BUND
Naturschutz
in Bayern e.V.

17.07.2024

Betreff: Beteiligung 76. Änderung FNP und BEBAUUNGSPLAN NR. 279 / MOBILITÄTSDREHSCHEIBE UNTERER WÖHRD / Termin 19.07.2024

Visualisierung aus den BBP-Unterlagen:

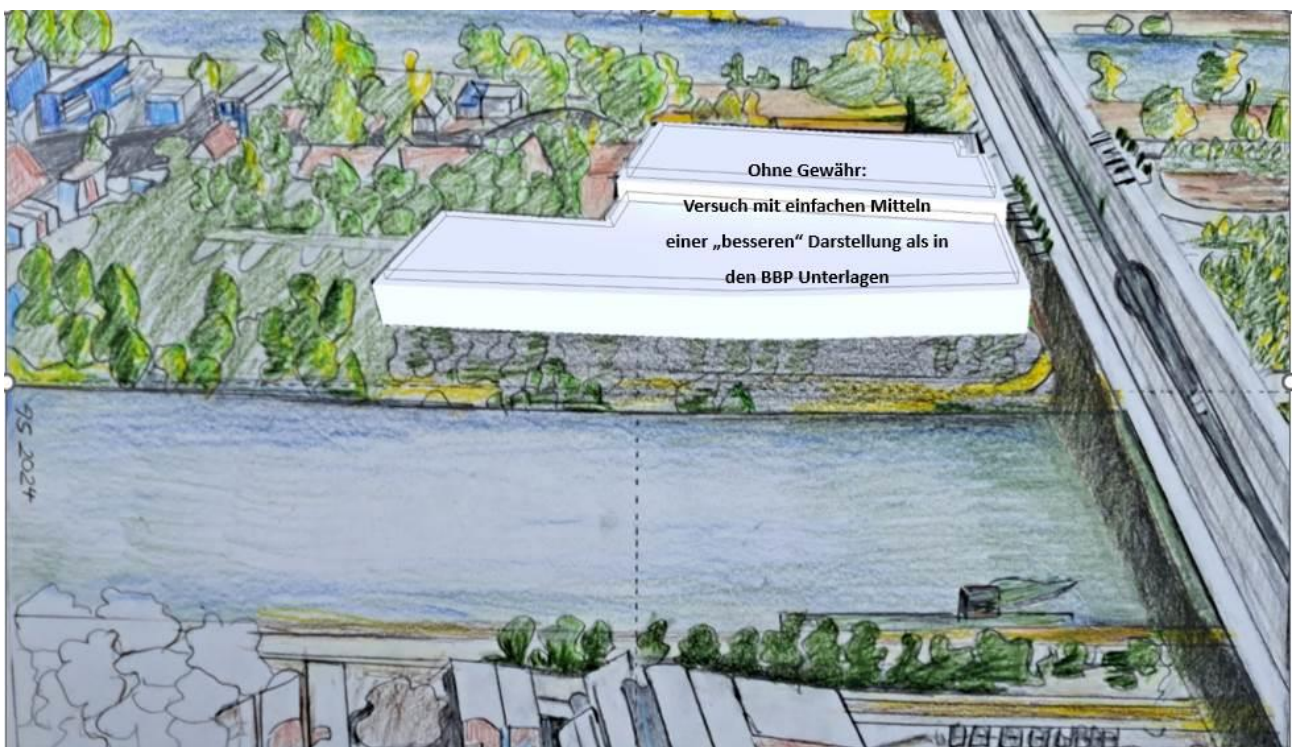
Visualisierung: Bzgl. der den Unterlagen beigegebenen Visualisierung ist zu sagen, dass diese unbeholfen und äußerst unprofessionell wirkt. In der Visualisierung kommt „Klarheit und Wahrheit“ nur in der Ansicht 4 zum Tragen. Aber auch nur zum Teil, weil in dieser Visualisierung der westliche Teil des geplanten Parkhauses abgeschnitten ist. Die Ansichten 1 bis 3 sind völlig unbrauchbar und deshalb nicht hilfreich. Das Parkhaus wird nur „angedeutet“, als wenn es fast durchsichtig und orange sei. In einer Ansicht verdeckt ein Schiff die Ansicht, in der anderen die Lindenallee am Ufer – die ja viele Tage im Jahr kein Laub trägt. Es erscheint auch so, dass die Maßstäblichkeit der Ansichten 1 bis 3 im Verhältnis zur Ansicht 4 nicht stimmen können. Zusammenfassend:

- Bildmontage 1 bis 3: Parkhaus nur schemenhaft angedeutet, warum?
- Bildmontage 4: Parkhaus unvollständig und rechts abgeschnitten, warum?
- Bildmontage 4 passt nicht zu 1 bis 3 (Farbe, Massivität, Höhe)
- Schiffe und Bäume verdecken Sicht, unbelaubter Zustand fehlt?
- Bildmontage ohne PV-Anlage (mit ggf. Aufbau) dargestellt?

Visualisierung 1 bis 4: Bei den Visualisierungen 1 bis 3 sind nur um schemenhaft, unklar (schwebt das Parkhaus? Ist es wirklich maßstäblich dargestellt? Farbe; Bäume haben >200 Tage/a kein Laub)

Mangelhafte Visualisierung Nr. 4: die einzige nicht „halbtransparente“ Visualisierung zeigt die „brachiale“ Massivität des Baukörpers; aber nicht gänzlich, da sie rechts einfach abgeschnitten ist. Die nicht nachvollziehbare Begründung lautet: „der Sichtraum endet“! Das komplette Gebäude lässt sich bestenfalls erahnen. Die Visualisierung ist wie alle anderen „mangelhaft“:

Versuch einer eigenen Visualisierung von Ost mit Blick auf die Altstadt
(ohne Gewähr bzgl. 100% Maßstäblichkeit)

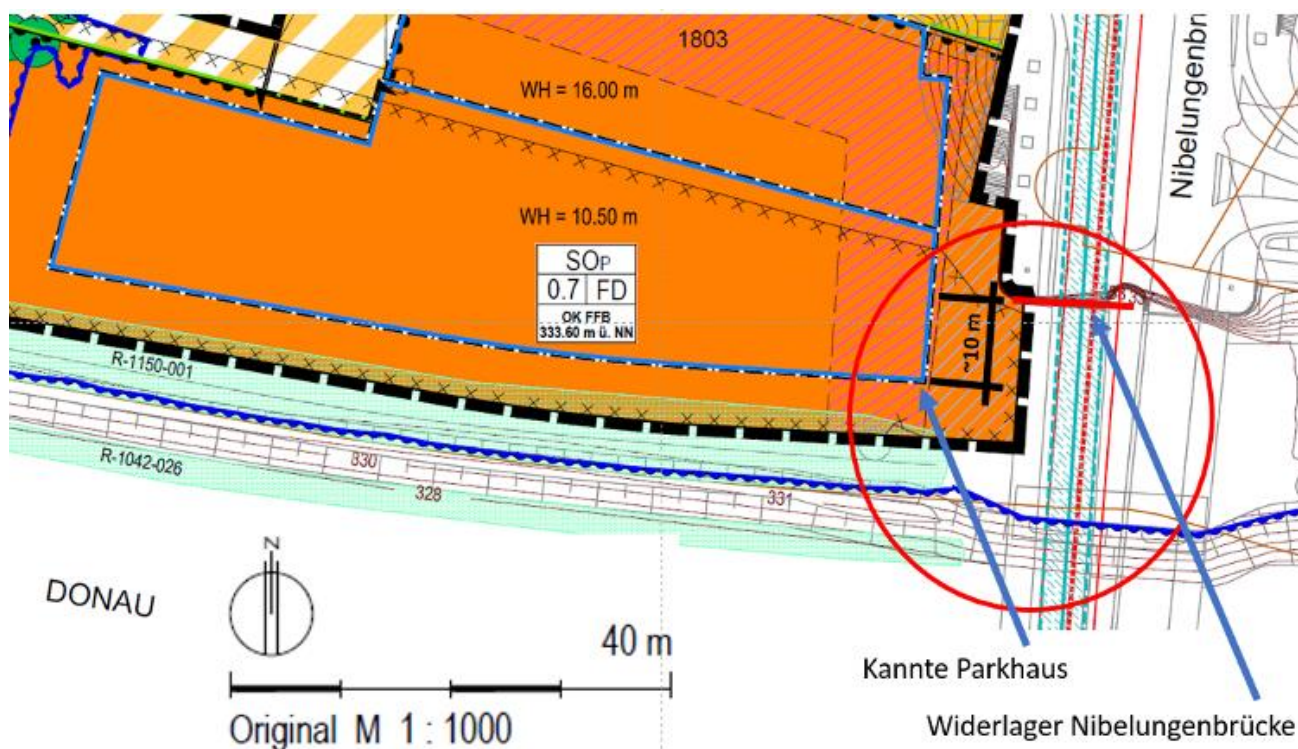
Eine Gegenüberstellung der Größenverhältnisse zeigt, dass das Parkhaus in Bezug auf die Grundflächen fast viermal so groß wie das Museum der Bayerischen Geschichte werden soll, nur „billiger und einfacher“ gestaltet. Das ist völlig überzogen. Aus aktuell 670 Stellplätzen, sollen 1400 Stellplätze werden (mehr als doppelt so viele) und perspektivisch noch eine Busanfahrt für einen Donau-Schiffsanleger hinzukommen.

Skizze, mit Idee für kleine Parkhaus

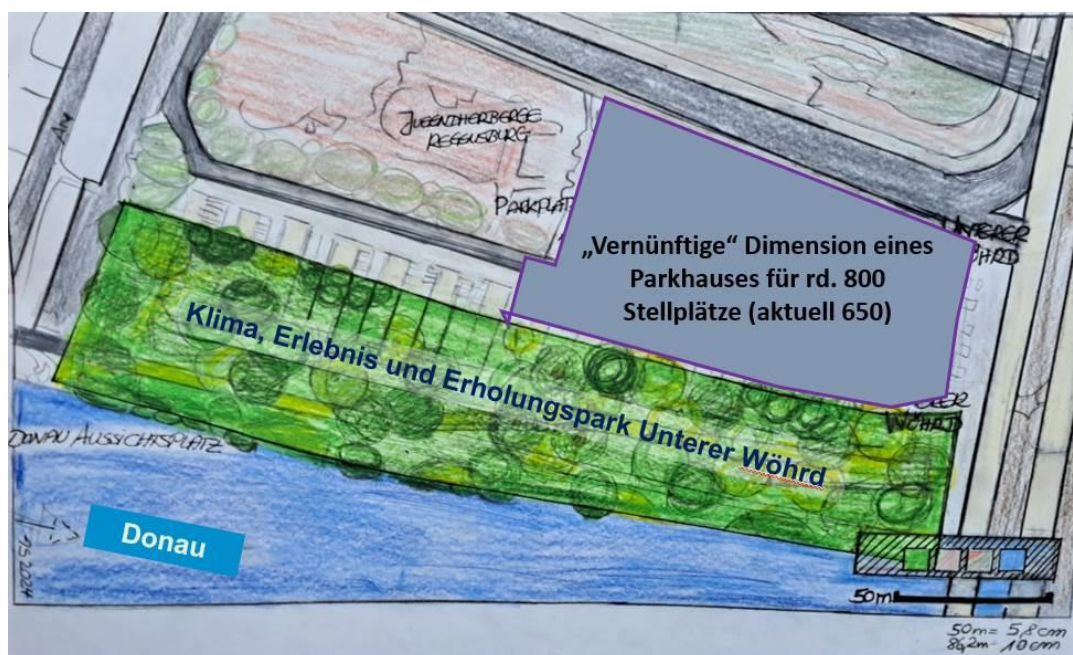
Wir erneuern den bereits vom BN eingereichten Vorschlag für eine „**Win-Win-Planung**“

- ein der **örtlichen Situation angepasstes Parkhaus** (eine räumlich begrenzte Mobilitätsdrehscheibe und
- im „positiven Sinne der doppelten Innenverdichtung“ ein „**Klima, Erlebnis und Erholungspark Unterer Wöhrd**“ mit blauer und grüner Infrastruktur; städtebaulich sich einfügend und auch über die lokale Situation hinausdenkend. Analog der Situation am westlichen Altstadtende mit dem Herzogpark und dem gegenüber liegendem Inselepark könnte und sollte auch am östlichen Altstadtende städteplanerisch der Alleengürtel mit Villapark über die Donau nach Norden auf die Flussinsel als grüne Achse gedacht werden.
- eine optionale Fuß- und Rad-Brücke

- durch zusätzliche Bäume im Park die Klimaauswirkungen eines kleineren Parkhauses wohl ausgleichen wie auch die Kaltluftleitbahn stärken
- durch die Absenkung im Parkbereich um etwa einen Meter dringend benötigten Hochwasser-Retentionsraum schaffen und u.U. auch die Abflusssituation für die Werftstraße entspannen und die Donau im Parkbereich erlebbarer machen.
- Neben dem Oberen Wöhrd auch am Unteren Wöhrd einen Erholungsraum schaffen
- Den Alleengürtel über die Donau nach Norden verlängern und damit auch den Welkulturbereich stärken.
